Ergebnisse der Ausbreitungsrechnung

für Geruch für die geplante Änderung an der Rinderhaltung am Standort Mistelbach

Beteiligung der Träger öffentlicher Belange gem. § 4 Abs. 1 BauGB
 Bebauungsplan „Bauersgraben I“

das Landratsamt Bayreuth nimmt im Rahmen der frühzeitigen Behördenbeteiligung gem. § 4 Abs. 1 BauGB zur **Aufstellung des Bebauungsplanes „Bauersgraben I“ mit gleichzeitiger Flächennutzungsplanänderung** (Stand: 24.02.2026) wie folgt Stellung:

Abbildung 4: Prognostizierte Geruchsimmission im Planzustand (belastigungsrelevante Kenngröße)

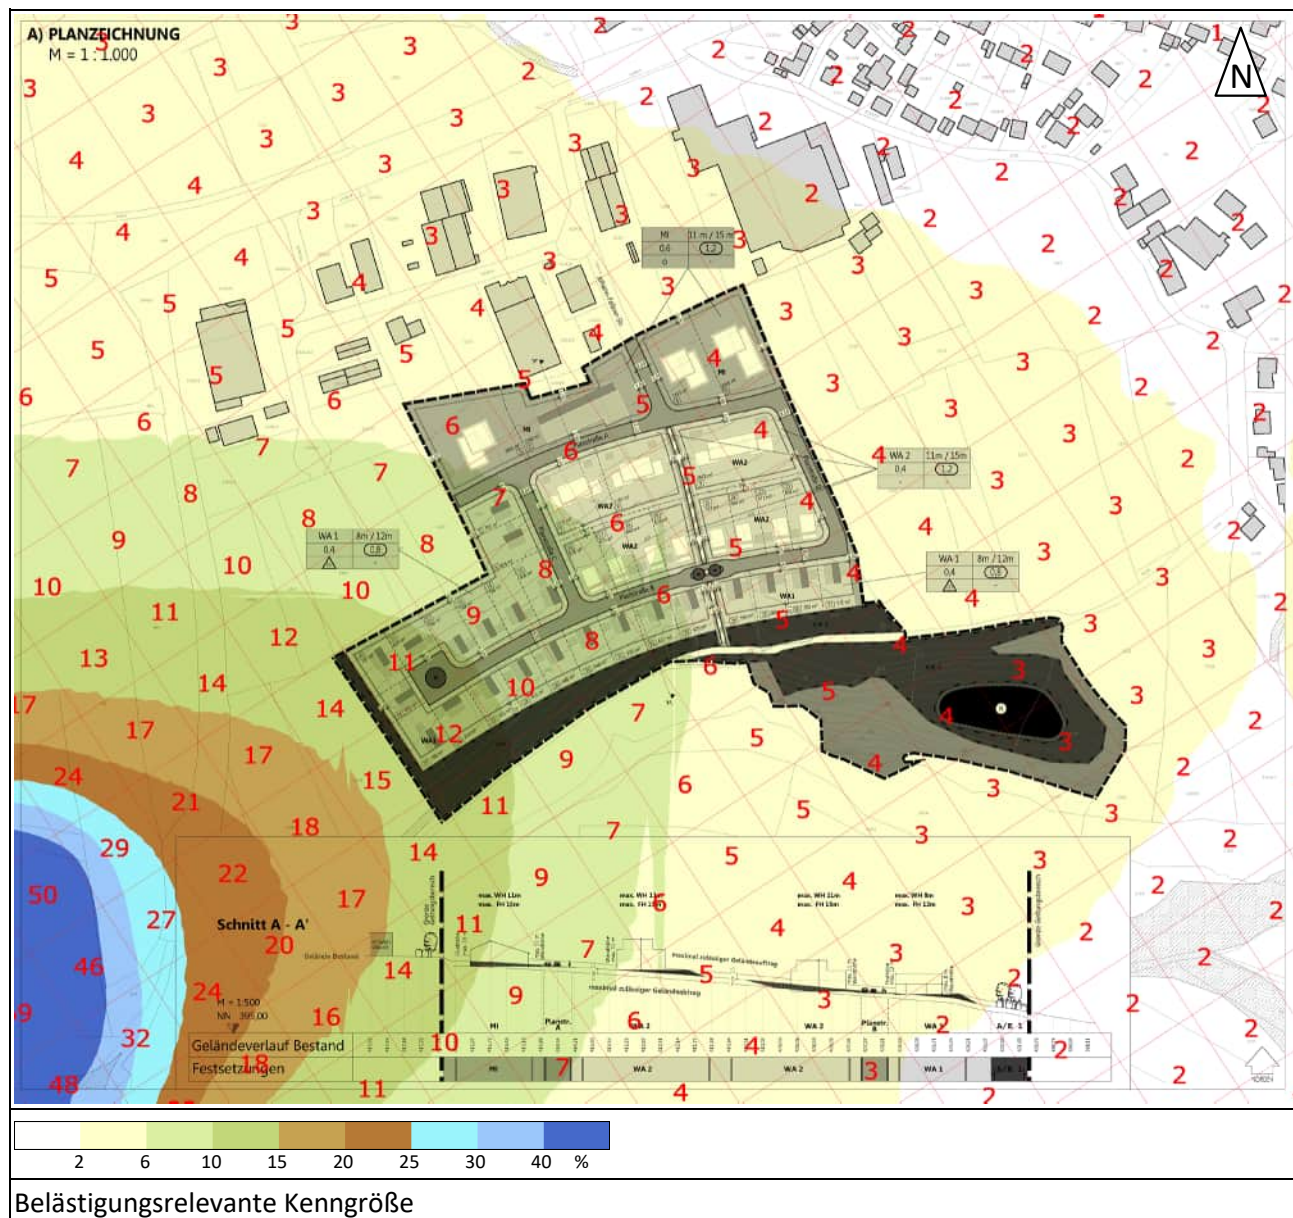
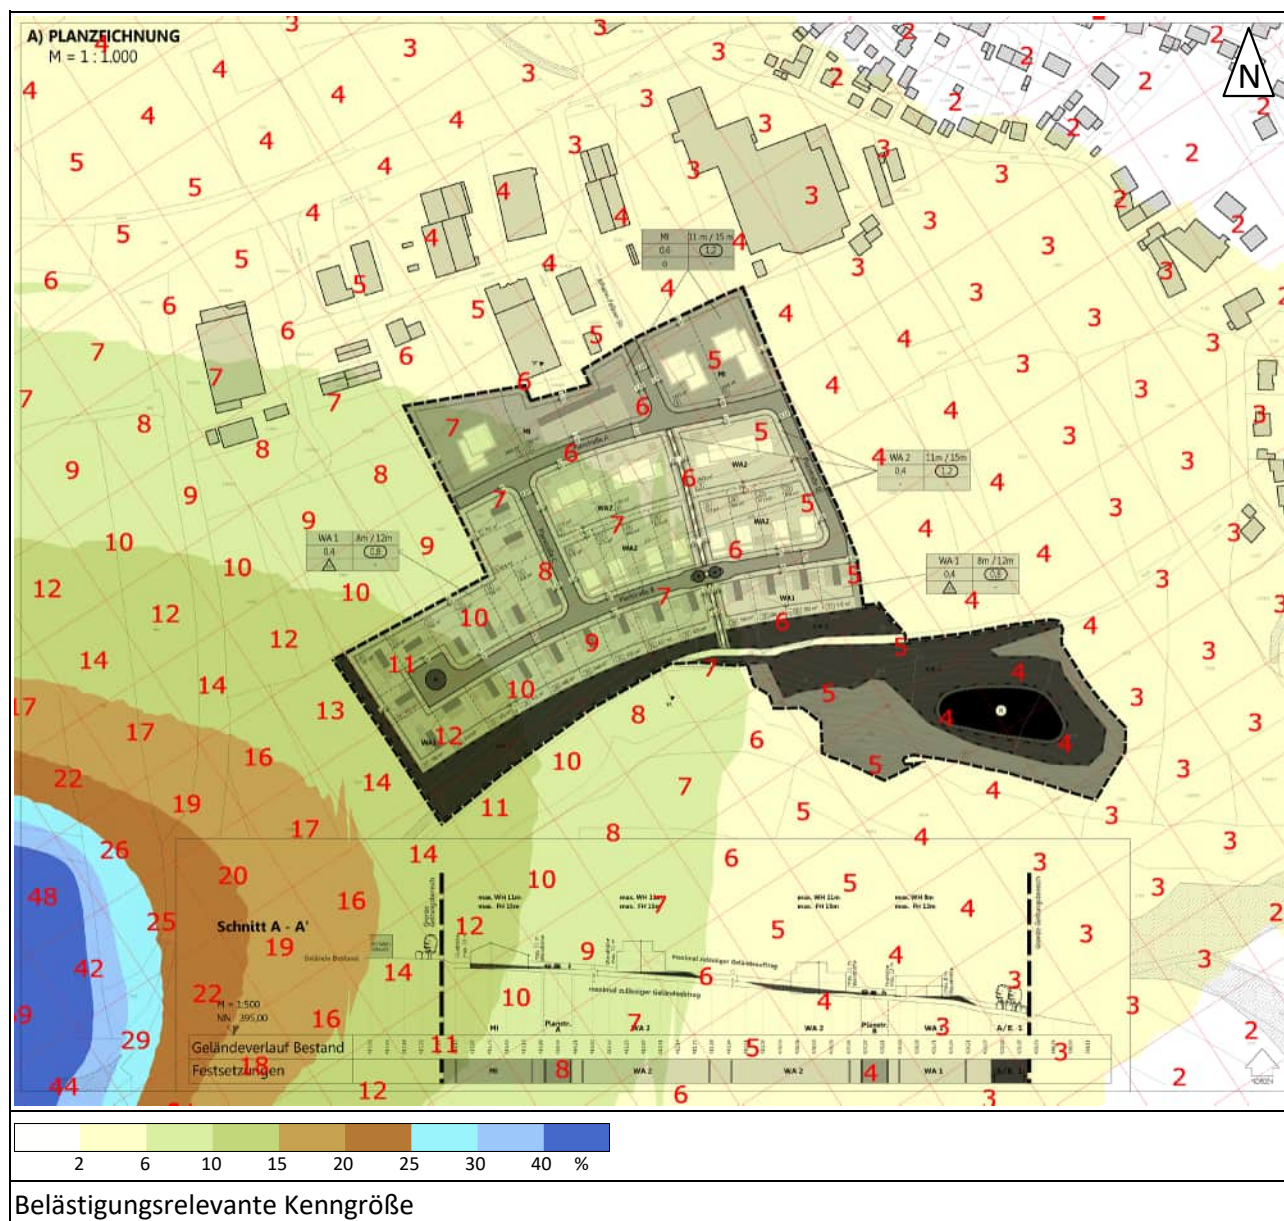
Entgegen der ursprünglich von AELF gemachten Aussagen zeigen die von Herrn Opel vorgelegten Unterlagen, dass die Geruchsstundenhäufigkeiten von 10 % für ein WA in Teilbereichen des geplanten Wohngebietes zum Teil deutlich überschritten werden, daher müssen aus fachlicher Sicht hier ebenfalls Anpassungen vorgenommen werden. Bzw. auch im Hinblick auf die geplante Erweiterung des Betriebes eine gemeinsame Lösung gefunden werden.
